Referencia: Expediente No. **NC2021/0000023**

Asunto: Respuesta al requerimiento de fondo expedido dentro de la solicitud de patente titulada: **"METODO DE ESTIMACION CUANTATIVA DE LA PRODUCCION DE PETROLEO EN POZOS CON ALTO CORTE DE AGUA MEDIANTE EL USO DE CAMARAS DE VIDEO DE FONDO"** - Oficio núm. 19144 de 25 de noviembre de 2022.

Solicitantes: **ECOPETROL S.A.**

Fig. 1. Anterioridad D1

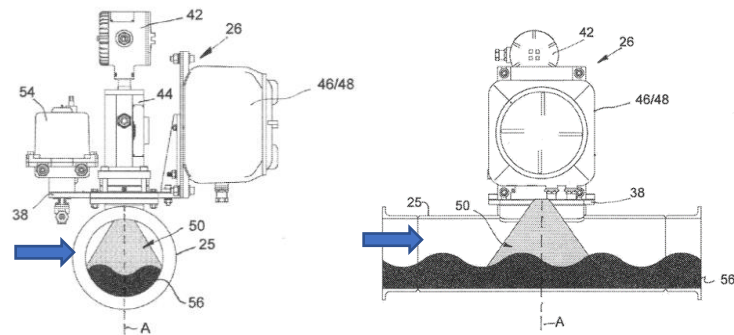
En la presente solicitud de patente, el ambiente de adquisición es totalmente diferente al de la anterioridad D1. En este último caso, de flujo de lodo la cámara está ubicada ortogonalmente a la dirección del flujo y considera que la línea no está totalmente llena de lodo y, por ende, el medio de transmisión de la luz es aire (ver figura 1). De igual manera esta anterioridad considera una sola fase de fluidos para la estimación de flujo, que corresponde al lodo de perforación; en cambio, en la presente invención, la fase continua de transmisión de la luz es el agua dentro de la tubería de producción (ver Figura 2), dicho dispositivo permite identificar y monitorear el flujo de petróleo en un medio opaco por lo que es requerido al menos un dispositivo de luz de fondo.

Fig.(s) 3. Anterioridad D1

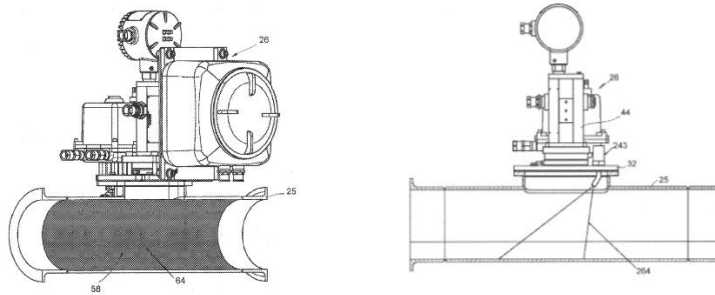
Reivindicación 4: Con referencia a las FIGS. 3 y 4, mientras que el dispositivo de monitoreo de flujo de lodo 26 puede montarse de manera que el eje operativo A de la luz 43 y la cámara 52 sea esencialmente vertical y esté montado en una línea de retorno 25 que esté orientada esencialmente horizontalmente (FIG. 3), el lodo el dispositivo de control de flujo 26 puede montarse en el lateral o flanco de una línea de retorno 25 de manera que el eje de la luz 43 y la cámara 52 giren en la línea de retorno, es decir, en ángulo con respecto a una orientación vertical. Esto permite que el dispositivo de monitoreo de flujo de lodo 26 tome imágenes del borde de un flujo de lodo 56 que está más alto en la pared lateral de la línea de retorno 25. (Párr. 41) (...)"

No compartimos lo expuesto por el señor examinador, debido a que el sistema reivindicado en D1, aunque tiene algunas similitudes, es distinto, pues a diferencia del nuestro, no se instala ni dentro del fluido, ni dentro de la tubería, sino de forma fija por fuera de esta (ver figuras N°3) y se dirige al monitoreo del lodo -no es claro si determina el flujo másico del lodo o si solamente es para estimar si hay flujo de lodo o no-. El sistema expuesto por D1, de ninguna manera serviría para o podría medir el corte de agua en pozos de producción, por tanto, no es correcto afirmar que D1 divulga las características de las reivindicaciones dependientes de la presente solicitud de patente.
